## **Beteiligung bei der Vorbereitung von Bewirtschaftungsplänen für Natura-2000-Gebiete auf Flächen der Niedersächsischen Landesforsten**

**Hier: Stellungnahme zum Bewirtschaftungsplan für das FFH-Gebiet 328 „Altwarmbüchener Moor“**

NWE-Gebietsvorschlag (rot umrandet)

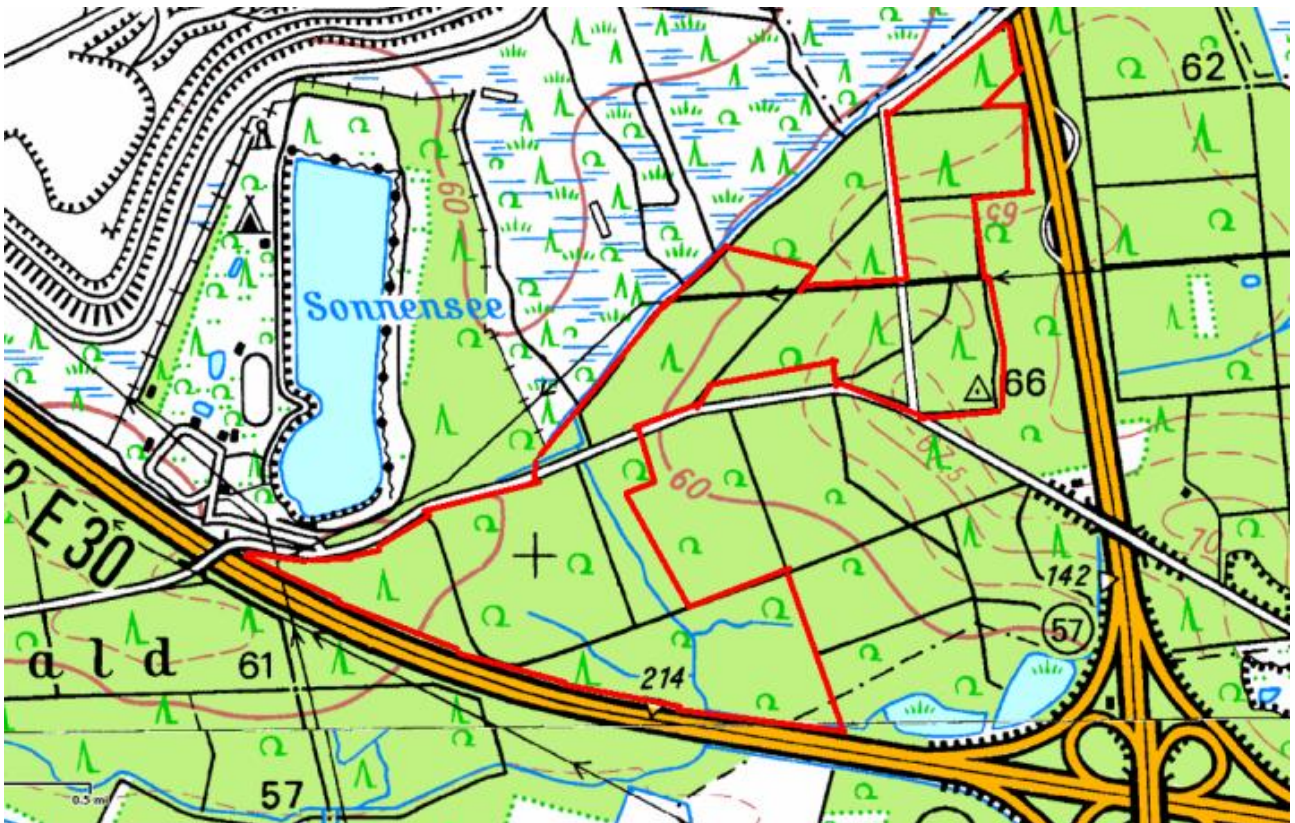
Für einen Beitrag zum Lückenschluss bietet sich besonders auch das FFH-Gebiet Altwarmbüchener Moor an. In einem gemeinsamen Vorschlag von BUND, Greenpeace und NABU aus dem Januar 2016 ist ein insgesamt ca. 71 ha großer zusammenhängender Bereich für NWE vorgeschlagen worden (s. Auszug aus der Stellungnahme im Anhang). Er geht über den Bereich des FFH-Gebietes hinaus. Unverständlicherweise sind bei der Abgrenzung des FFH-Gebiets über das eigentliche Moor hinaus fast nur die Komplexe aus Eichen-Hainbuchenwäldern und Bruchwäldern, nicht aber die außerordentlich wertvollen naturnahen Tiefland-Buchenwälder und ihre einzigartigen Übergänge zum Hochmoor berücksichtigt worden. Der Verbändevorschlag repräsentiert alle FFH-Waldlebensraumtypen in diesem Bereich des Misburger Waldes. Bei den Eichen-Hainbuchenwäldern wurde die Teile ausgewählt, in denen noch wenig gestörte (wechsel-)feuchte Standortbedingungen herrschen oder realistisch wiederhergestellt werden können, so dass die Eiche hier gegen Schattbaumarten konkurrenzkräftig bleiben kann und in Hinblick auf die Eichen-Hainbuchenwälder kein Konflikt mit den Erhaltungszielen entsteht. Der Hauptentwässerungsgraben für

das Gebiet (Brandgraben), der u.a. das Altwarmbüchener Moor beeinträchtigt und ansonsten nur Landeswald entwässert, sollte zurückgebaut werden. Wegen des sehr bemerkenswerten Übergangs vom Buchenwald zum Hochmoor sind am Moorrand auch verschiedene jüngere Laubwälder einbezogen worden.

Im Luftbild ist der Buchen-Altbestand im Nordwesten gut zu erkennen (Altbestand rot umrandet).

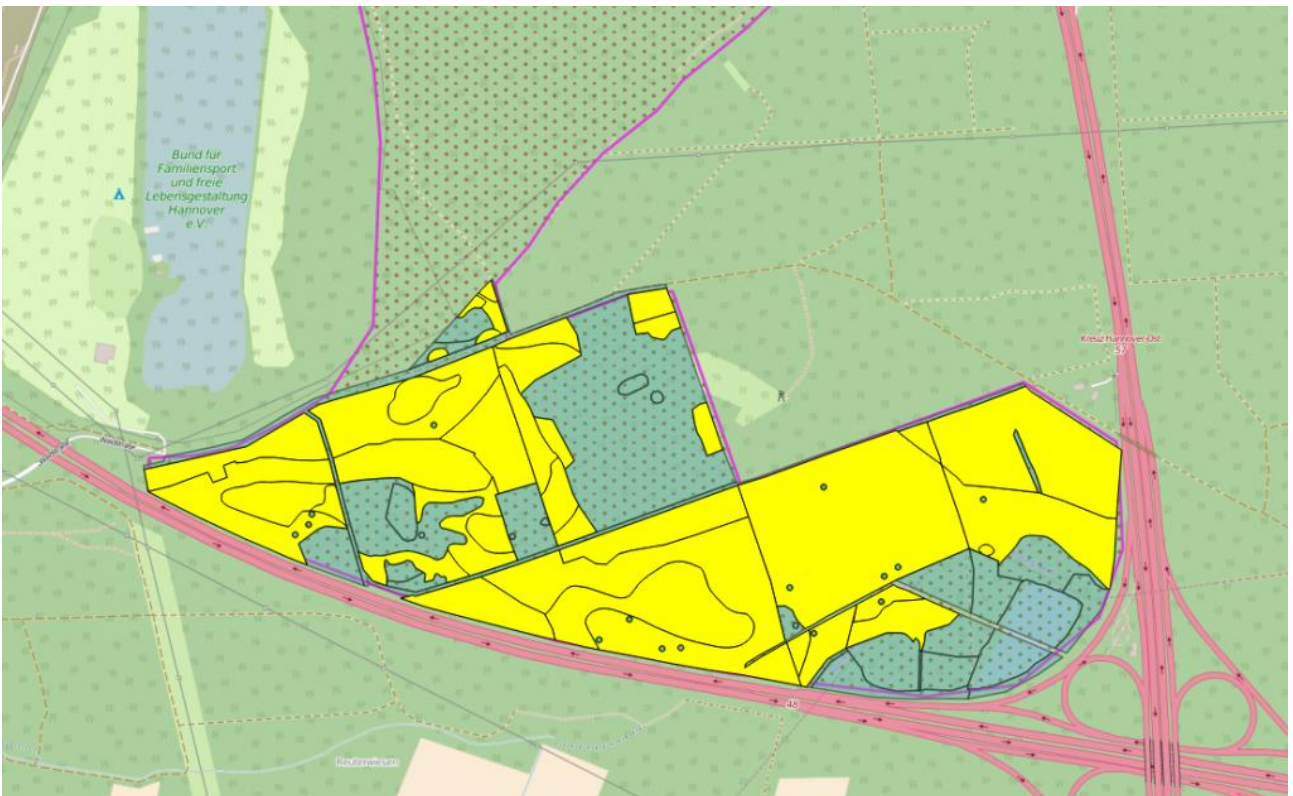
Der Misburger Wald ist ein ausgesprochen vielfältiger, auch floristisch sehr reicher Wald auf altem Waldstandort am südlichen Rand des Tieflands. Im Nordosten des vorgeschlagenen Bereichs liegt ein sehr naturnaher, geschlossener alter Buchenwald. Im Südwesten, der zum FFH-Gebiet 328 (Altwarmbüchener Moor) gehört, herrschen feuchte Eichen-Hainbuchenwälder vor, aber auch Waldmeister-Buchenwälder, bachbegleitende Erlen-Eschenwälder und Erlen-Bruchwälder, die teils in einem kleinflächigen Mosaik wechseln. Ausgewählt wurde der Teil der Eichen-Hainbuchenwälder, in denen noch wenig gestörte (wechsel-)feuchte Standortbedingungen herrschen oder realistisch wiederhergestellt werden können, so dass die Eiche hier gegen Schattbaumarten konkurrenzkräftig bleiben kann und in Hinblick auf die Eichen-Hainbuchenwälder kein Konflikt mit den Erhaltungszielen entsteht. Der Hauptentwässerungsgraben für das Gebiet (Brandgraben), der u.a. das Altwarmbüchener Moor beeinträchtigt und ansonsten nur Landeswald entwässert, sollte zurückgebaut werden. Wegen des sehr bemerkenswerten Übergangs vom Buchenwald zum Hochmoor sind am Moorrand auch verschiedene jüngere Laubwälder einbezogen worden. Ausgespart ist am Moorrand ein Fichten- und Kiefern-Forst, der aber perspektivisch in naturnahen Laubwald umgewandelt und nicht mehr entwässert werden sollte.
